**Opinia techniczna**

dotycząca oceny zakresu robót wykonanych na budowie

**Zakładu Przyrodoleczniczego w Gołdapi**

Zbliżenia wady wykonawczych słupów podporowych stropu nad podbaseniem.

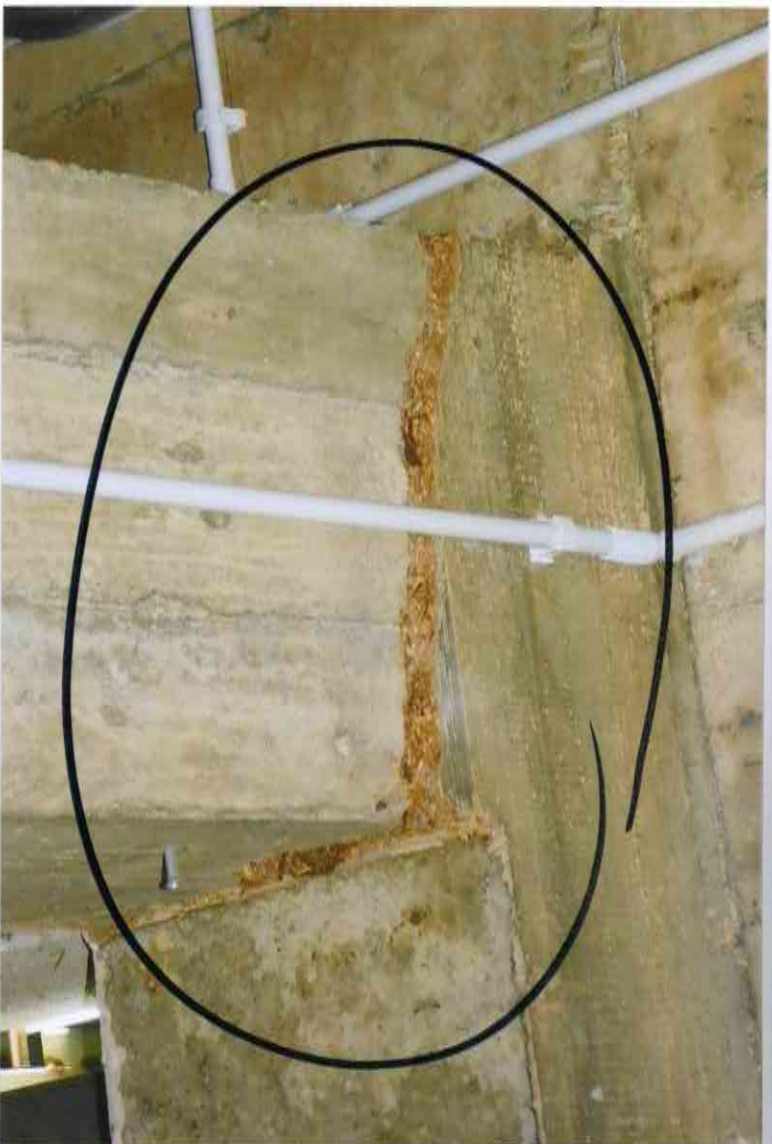
1.1. brak wspólnej osiowości pomiędzy słupami żelbetowymi w podbaseniu a podciągami żelbetowymi

1.2. wątpliwości budzą także nadlewki na każdym ze słupów mogące wskazywać na brak ich geodezyjnego wytyczenia, z określeniem ich wspólnej rzędnej górnej części

Brak możliwości zweryfikowania osadzenia słupów w stopach.

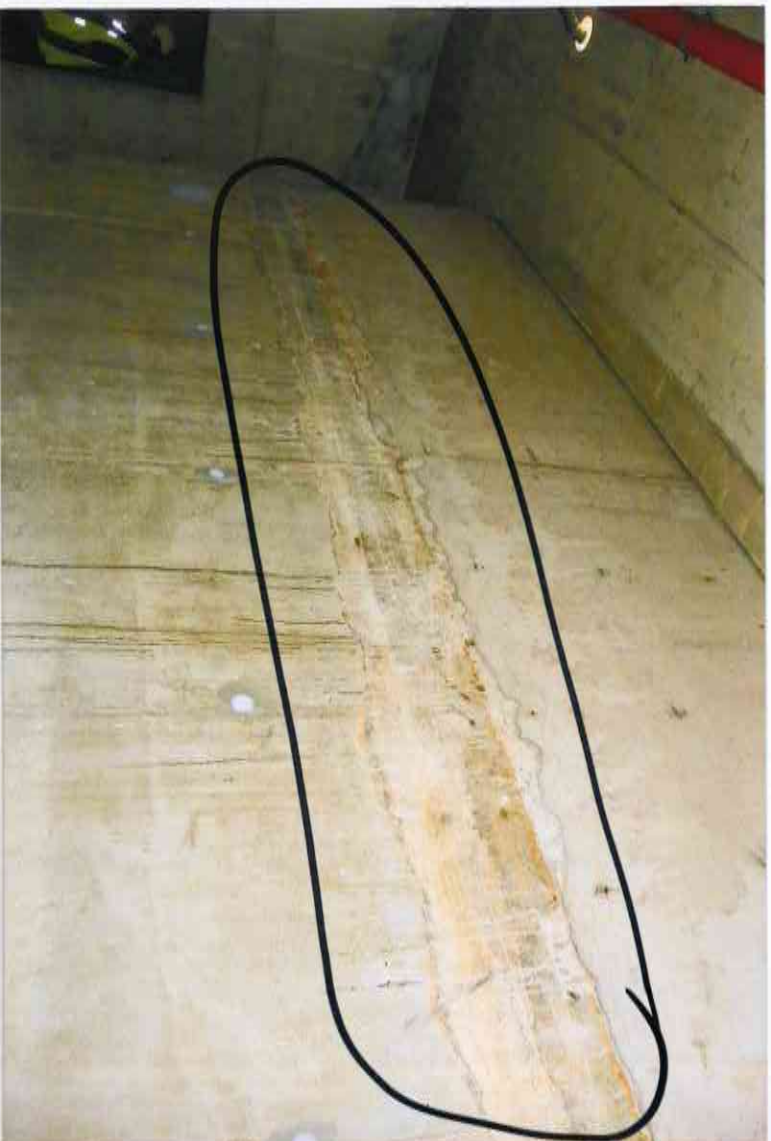
1.3. aktulanie brak jest możliwości weryfikacji osiowego osadzenia słupów w stopach żelbetowych; stąd też przyjmuje się, że zarówno stopy, jak też i zespolenie jest prawidłowe

Zbliżenia wadliwego przygotowania deskowania stropu i ścian.

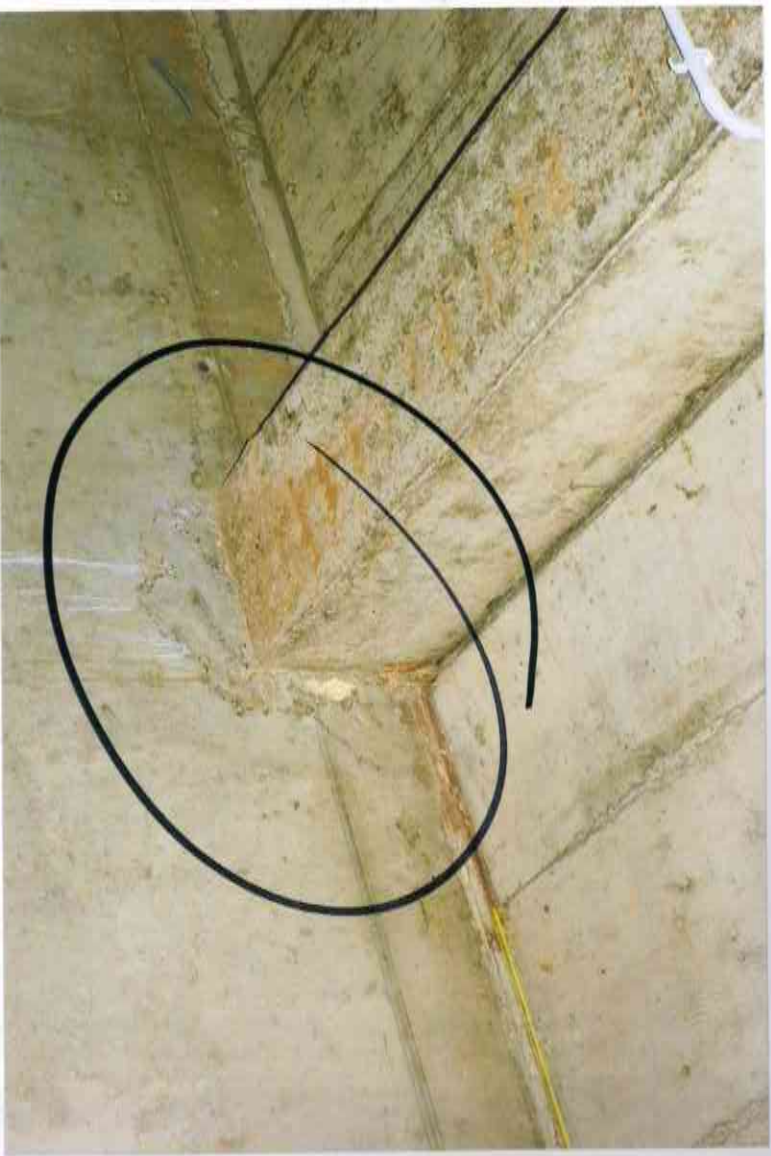
1.4. bardzo niska jakość przygotowania deskowania pod elementy żelbetowe podbasenia

Stąd też widoczne głębokie wżery czy też dolewki jednoznacznie wskazujące na nieprawidłowości w przygotowania formy pod przyszłą wylewkę betonową.

Próba " doszczelnienia " narożnika pianką poliuretanową.

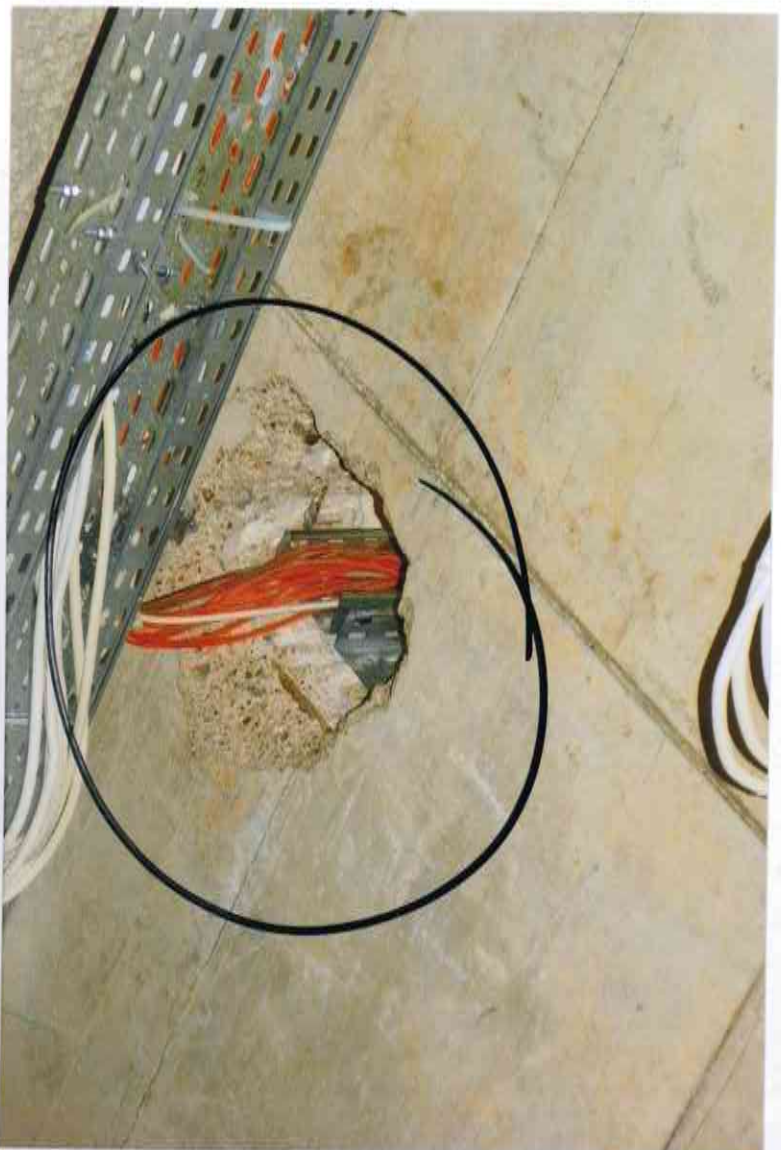
W trakcie oględzin stwierdzono także miejsca " doszczelnienia " wykonane z pianki poliuretanowej. Dotyczy to np. jednego z narożników czy też przejść przez ściany dla rurociągów z poszczególnych przyłączy.

Zbliżenie nadmiernie wyciętych otworów w stropie  
na osadzenie wanien.

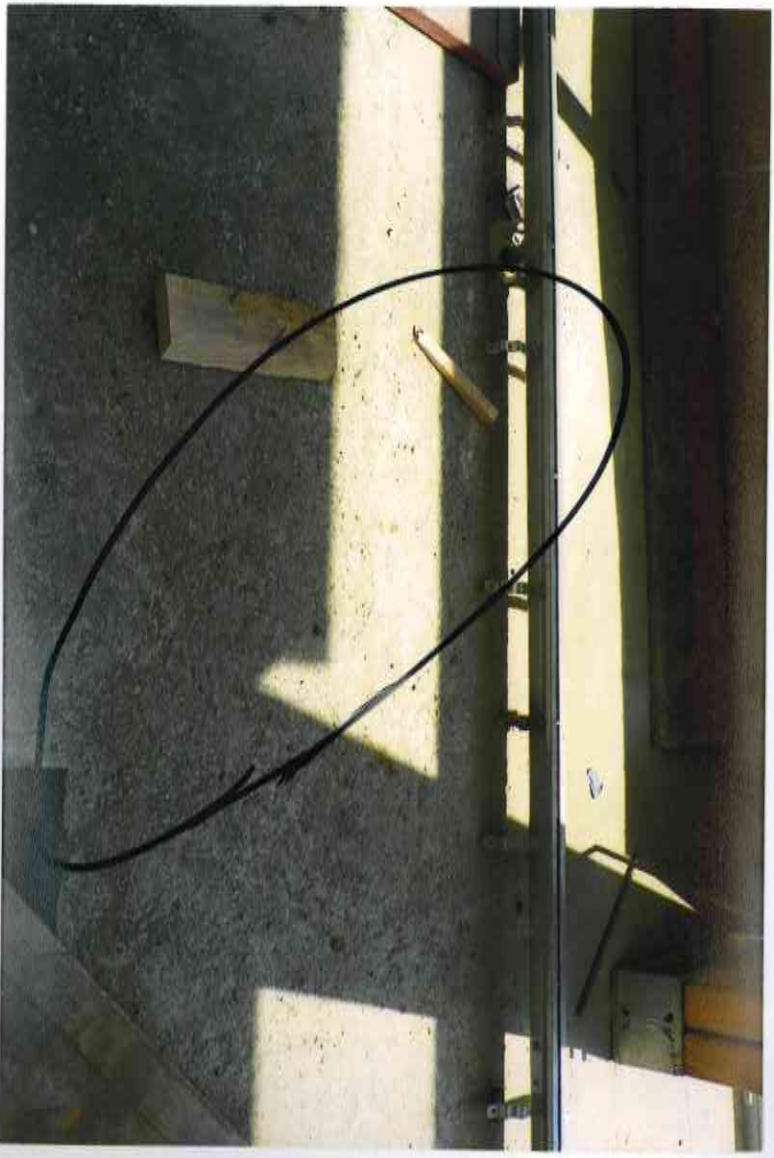
- otwory te są zdecydowanie większe niż potrzeba osadzenia wanien

- nadmierne wycięte fragmenty, miejscami o bardzo dużych wymiarach, dodatkowo z wyciętym zbrojeniem stropu tuż przy samym otworze
- ewentualna dolewka stropu nie będzie miała wymaganego powiązania ze zbrojeniem rozłożonym w płycie

Odcięte zbrojenie stropu bez możliwości połączenia zbrojenia  
dolewek płyty stropowej.

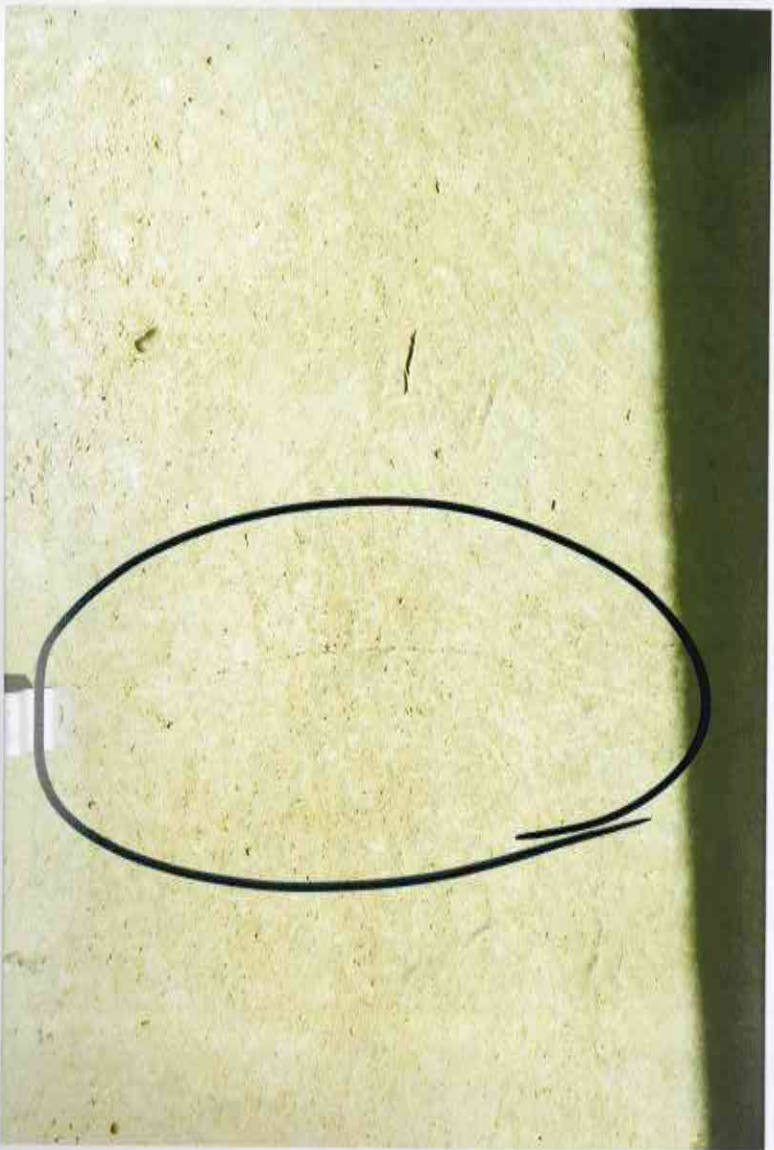
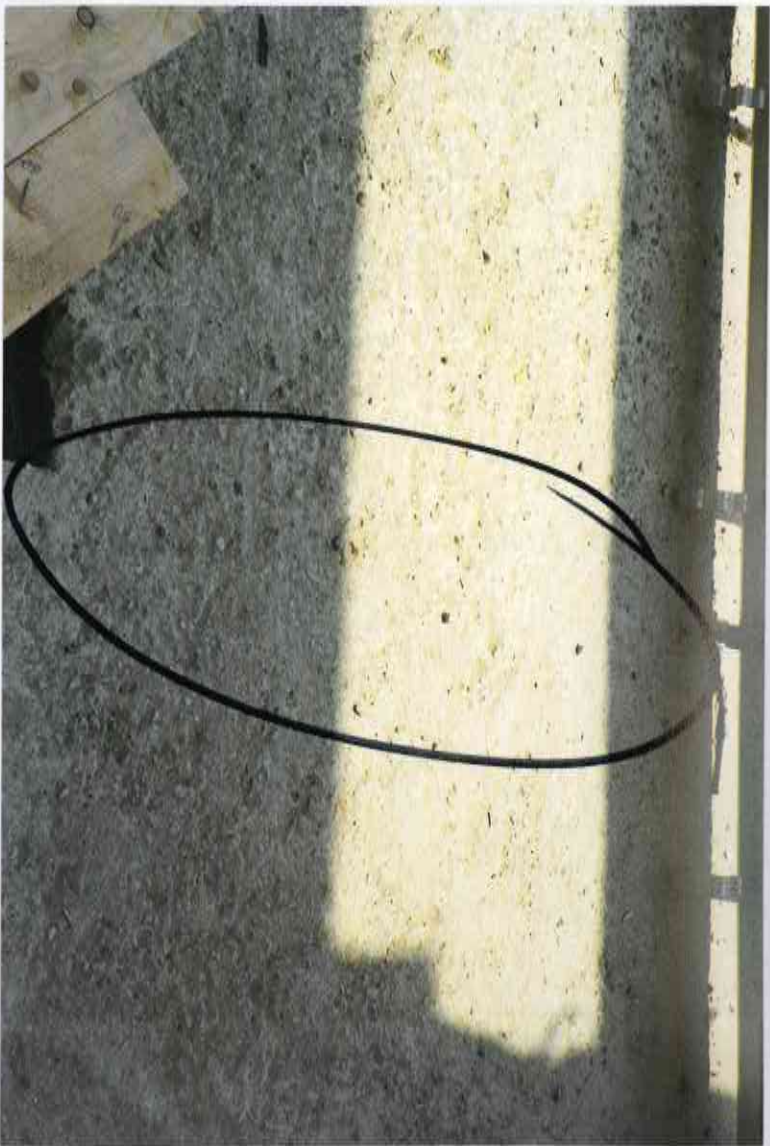
Nie bez znaczenia jest także odcięcie zbrojenia stropu tuż przy samej krawędzi. Bez pozostawienia możliwości powiązania uzupełniającego zbrojenia pod konieczna dolewkę.

Zbliżenie długo liniowych pęknięć stropu żelbetowego.

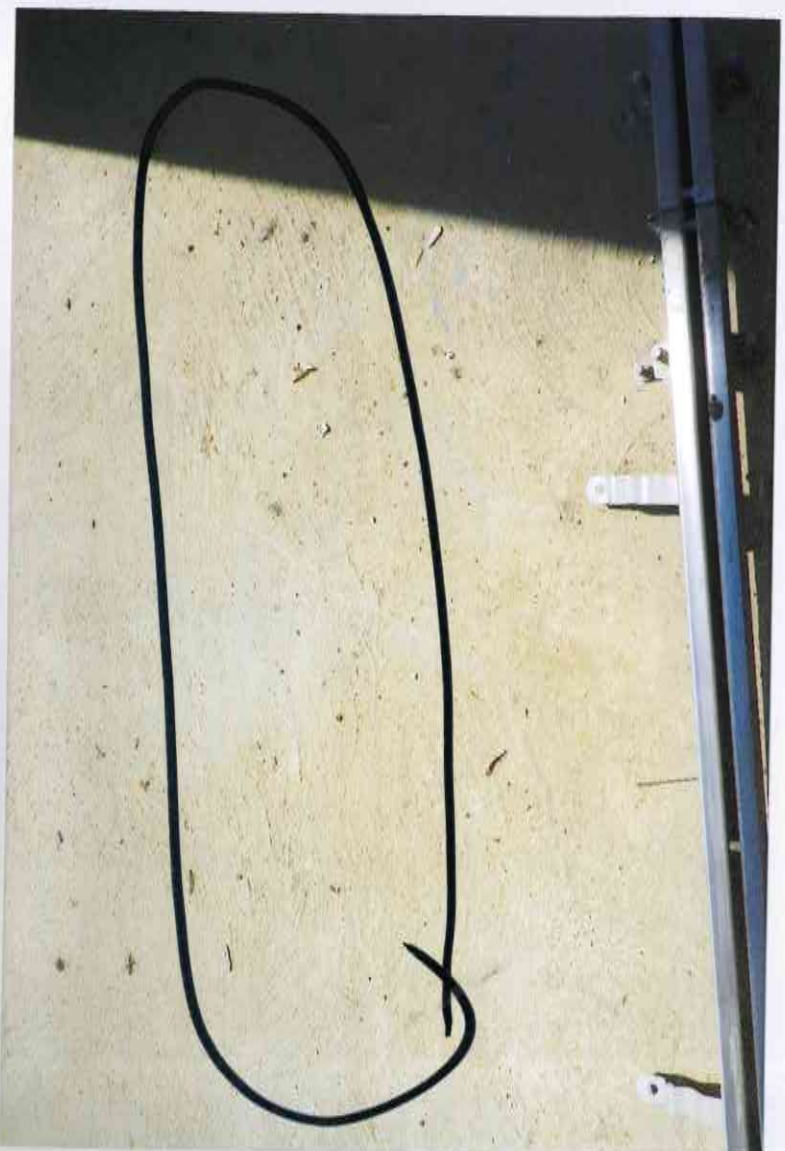
Na skutek nadmierne wyciętych (wykutyh) otworów w stropie pod przyszłe osadzenie wanien stwierdza się długie linie pęknięć stropu.

Mocowanie kotwy na krawędzi stropu spowodowało jego wykruszenie.

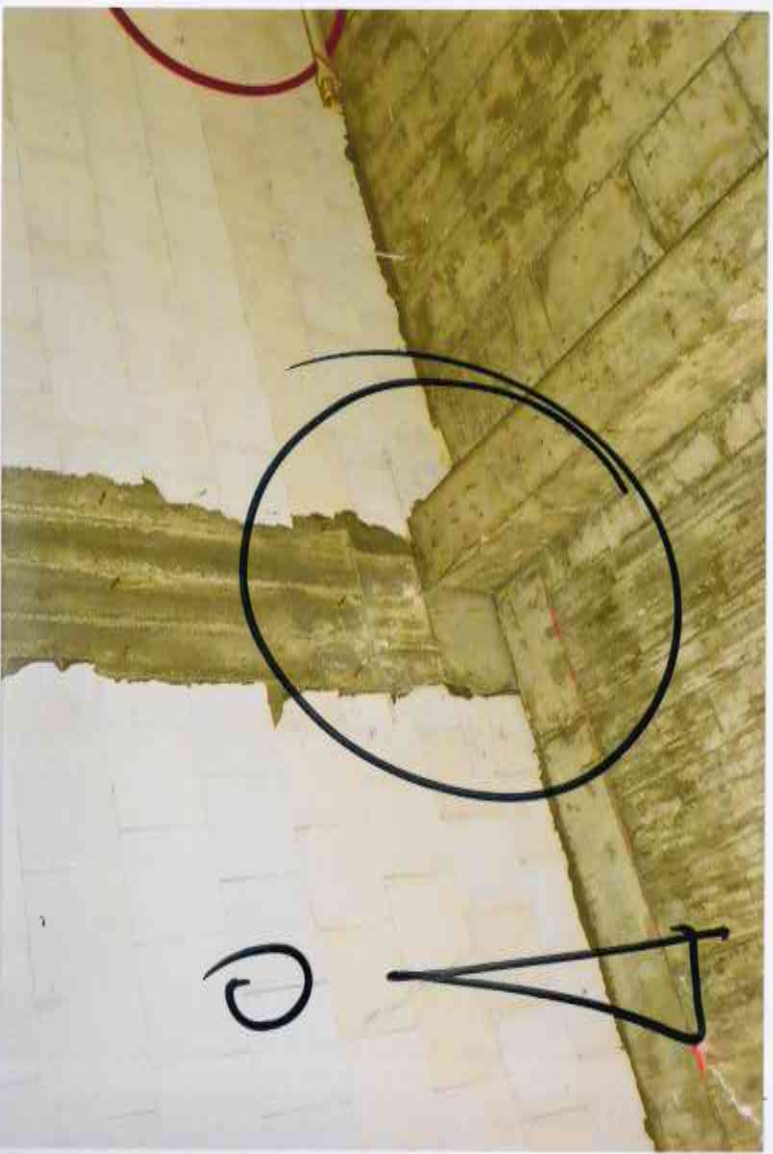
Dodatkowo na krawędziach osadzono kotwy mocujące stelaże jako podpory wanien. Z uwagi na bardzo krótkie wsporniki (miejscami około 4 do 5 cm od krawędzi wyciętego otworu ) stwierdza się pęknięcia krawędzi pozostałej części płyty monolitycznej.

Skutki nieszczelności stropu nad parterem.

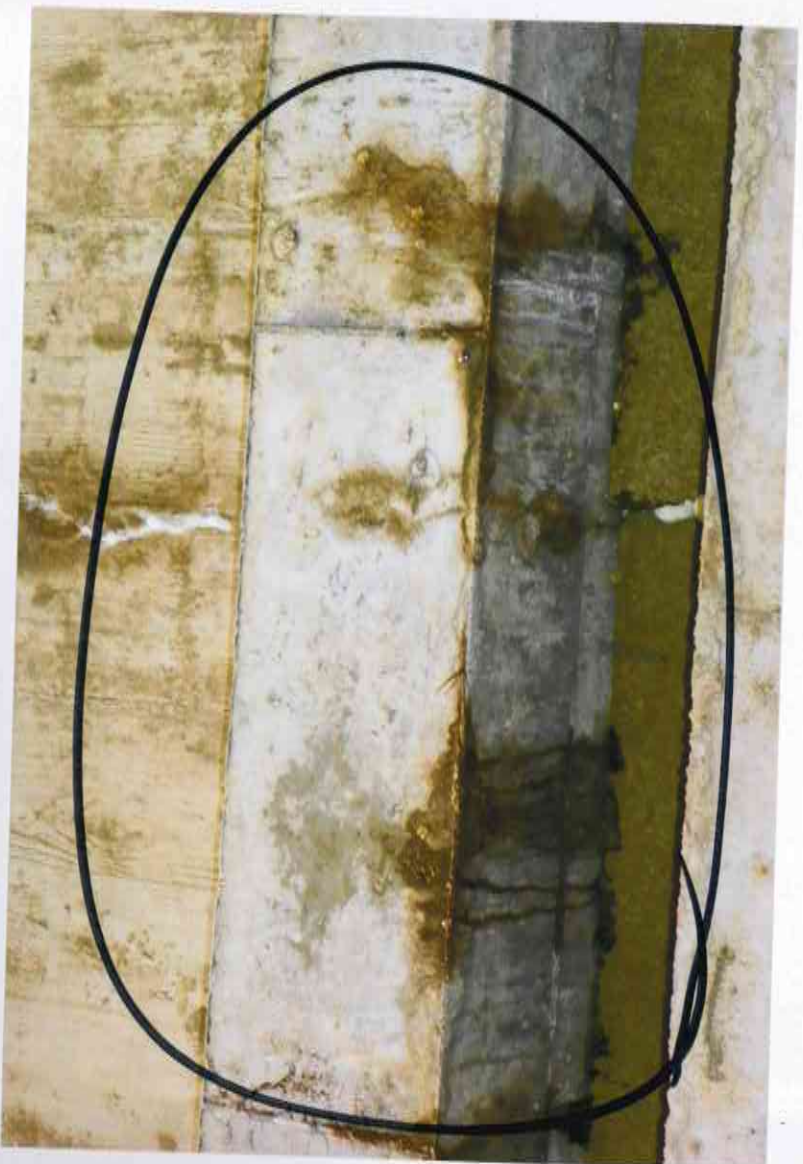
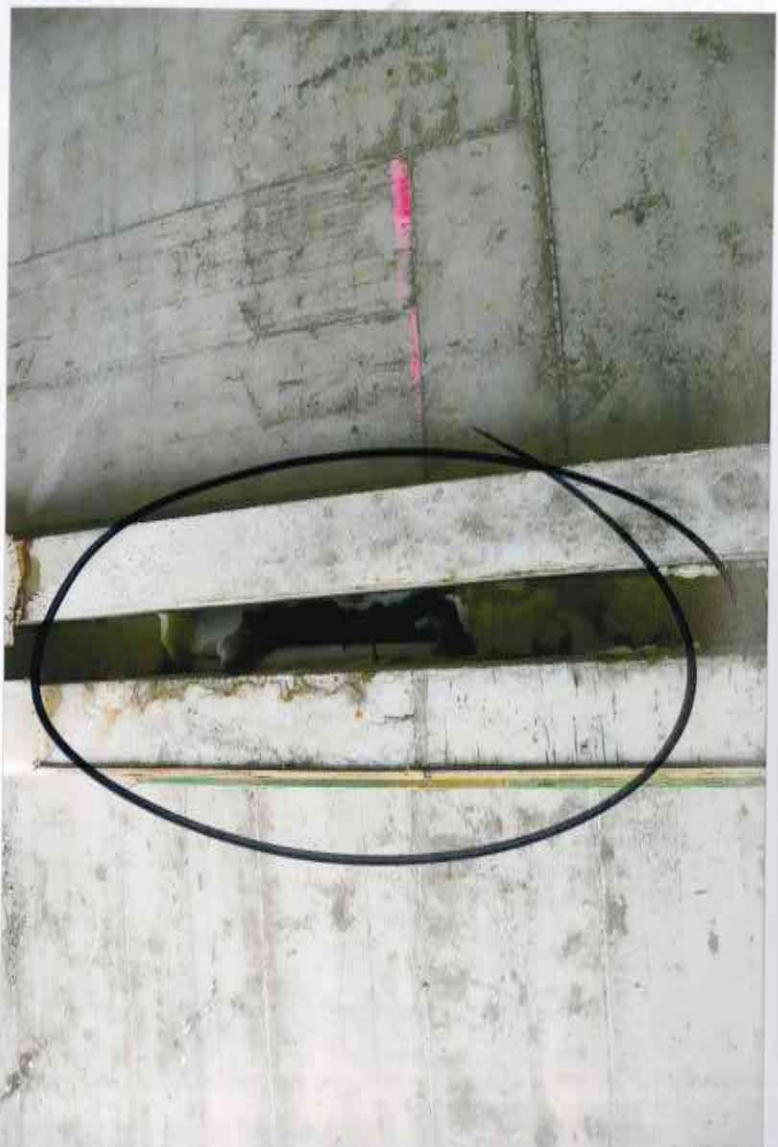
O skali nie szczelności płyty stropowej świadczą obfite zacieki widoczne już na stropie nad najniższą kondygnacją. Dodatkowo przejścia podejść kanalizacyjnych przez płytę stropową nadmierne wywiercone. Skutkiem czego nie trwał „uszczelnienie” z pianki poliuretanowej

Zbliżenie niskiej jakości deskowania pod strop żelbetowy.

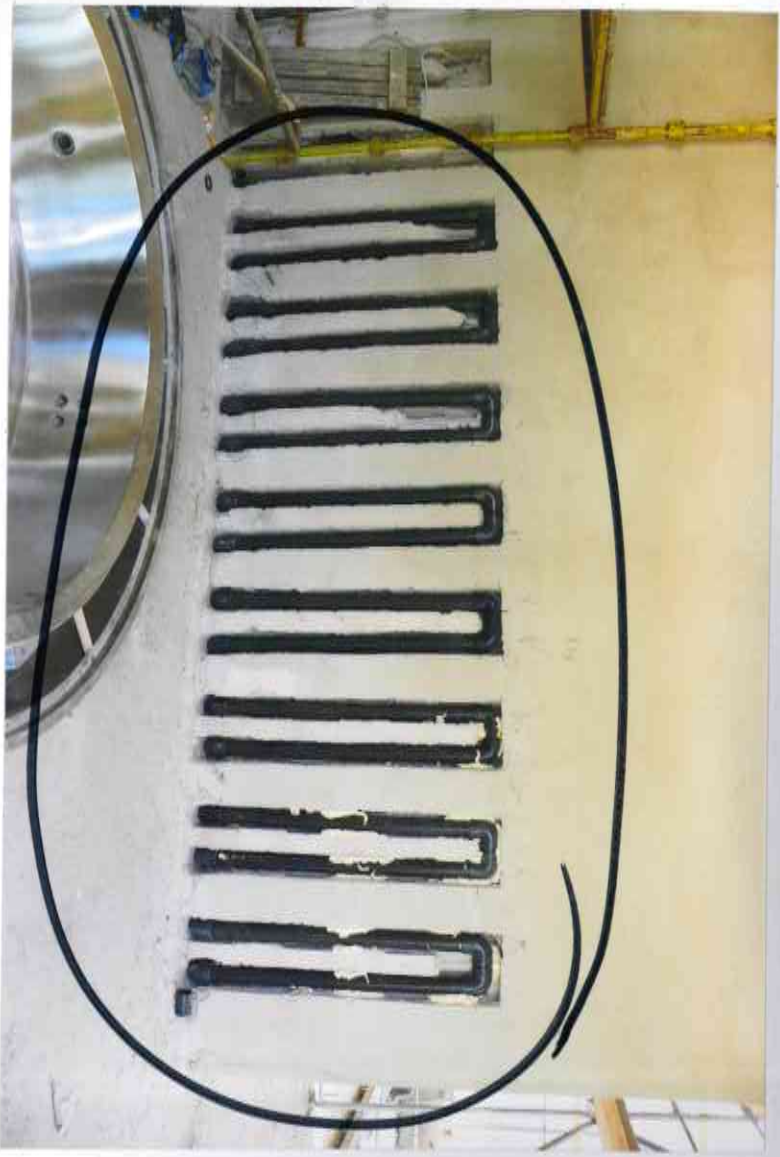
Wykonany z wyjątkowo niechlujnym przygotowaniem deskowania. Skutkiem tego wżery, ubytki i nieszczelności widoczne na dolnych częściach wylanego stropu.
